# RENESAS TECHNICAL UPDATE

製品分類	トランジスタ	発行番号	TN-WTR-A002A/J	Rev.	第1版
題名	CMFPAK-6 梱包仕様変更のご案内		情報分類	梱包仕様変更	
適用製品	CMFPAK-6 外形製品 (但し、HAT1058C, HAT1059C を除く)	対象ロット等	関連資料	-

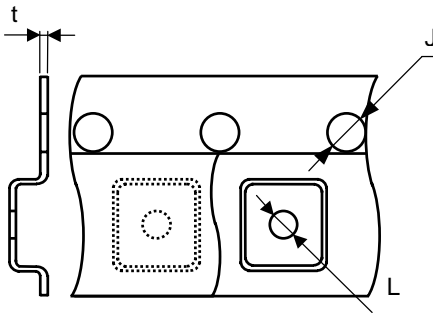
CMFPAK-6 外形製品(HAT1058C,1059C を除く)の梱包仕様に於きまして使用部材共通化の為、キャリアテープの変更をさせていただきます。尚、変更後のキャリアテープに関しましては、既に量産中である他外形トランジスタ (CMPAK-系トランジスタ) にて使用実績のあるものとなります。

下記に旧仕様と新仕様にて異なる点を記載致します。

材質及び、その他寸法等に関しましては変更ございません。

項目		照合文字	寸法		単位
			変更前	変更後	
送り丸穴	直径	J	$\phi 1.5+0.1/-0.05$	$\phi 1.55 \pm 0.1$	mm
キャリアテープ	厚さ	t	$0.2 \pm 0.05$	$0.25 \pm 0.05$	mm
	エンボス底穴	L	$\phi 1.05 \pm 0.15$	$\phi 1.05 \pm 0.1$
